改善箇所説明図

基準不適合発生箇所

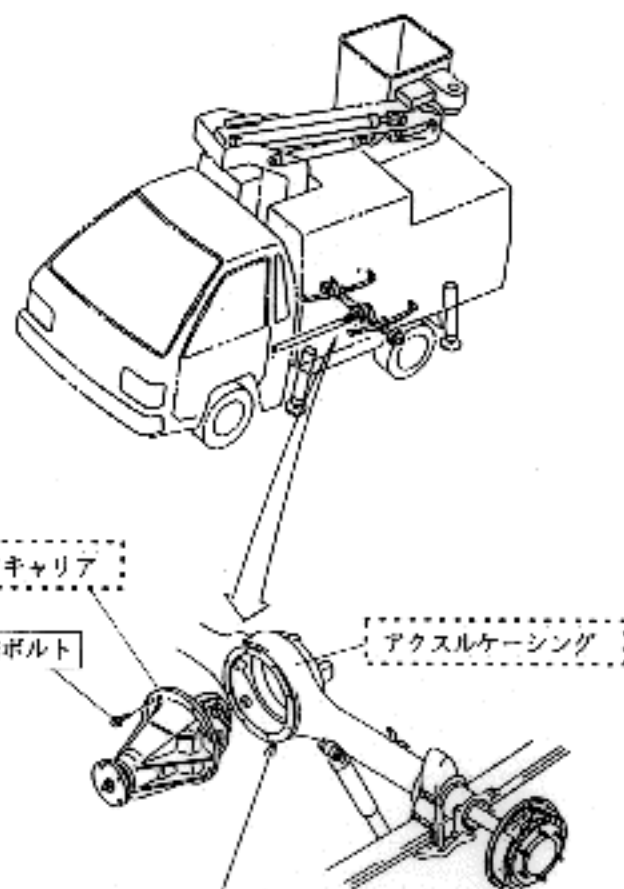
動力伝達装置において、後車軸のアクスルケーシングとデフキャリアの締結構造が不適切なため、過酷な加減速を繰返した場合、当該締結部のボルトが緩みオイルが漏れ、最悪の場合、終減速機が焼付いて走行できなくなるおそれがある。

改善内容： 締結部のボルトが8本のものについては、全車両、当該ボルトを対策品と交換すると共にスペーサー及び回り止めプレートを追加装着する。また、締結部のボルトが10本のものについては、デフキャリア及びアクスルケーシングを対策品と交換する。
